TOTO NEW RELEASE

新商品 だより

NEW
2019
11

C 仕様変更 CHANGE	トイレ	密結タンク	3
	タイル・建材	ハイドロセラ・フロアPU(薄型)	4
A お知らせ ANNOUNCEMENT	浴室	三乾王点検時期お知らせ機能の発動について	5
	マス広告	11月の出稿予定	6

タンク内の構造図:変更部位A、B、C

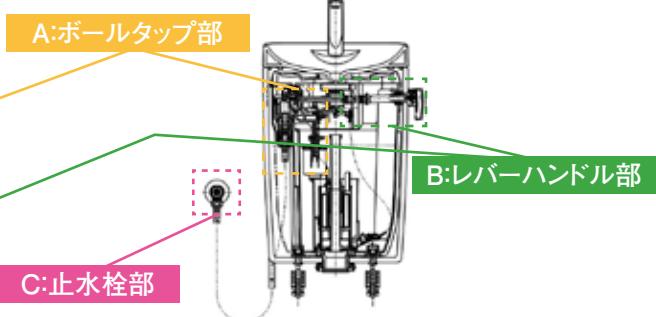
密結タンクに使用されている3ユニット(A,B,C)の仕様変更を行う

A:ボールタップ部			B:レバーハンドル部	C:止水栓部
	(1)	(2)	(3)		
変更点	<p>ダイヤフラム部等の変更</p> <p>■ダイヤフラム部の小穴径を変更し、識別のため色を変更します</p>  <p>高さ:小 → 高さ:大</p> <p>※上記、小穴変更に伴い、洗浄水量の調整のため、タンクの開口サイズを変更。</p>	<p>吐水口の変更</p> <p>■吐水口形状を変更します</p> 	<p>整流網部の変更</p> <p>■整流網を樹脂一体型に変更します</p>  <p>整流キャップ 整流網</p>	<p>ナットの変更</p> <p>■握り易く、且つ工具が掛けやすいナットに変更します(施工性の向上)</p> 	<p>止水栓の変更</p> <p>■単管一体型に変更します(現行ピュアレストEX/QRと同一仕様)</p>  <p>止水栓本体 単管 箱入り 袋入り</p> <p>※梱包方法が"袋入り"に変更。</p>

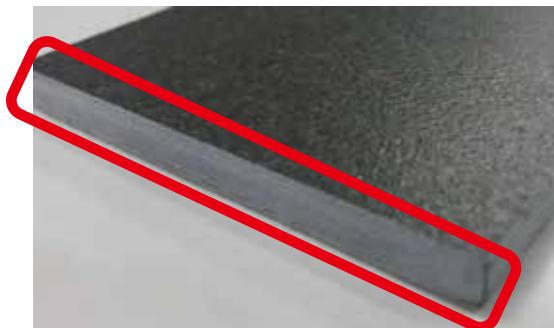
意匠性向上のため

- 一方のコバ面(断面)にクリア塗装加工を施します

コバ面クリア塗装加工なし

コバ面クリア塗装加工あり
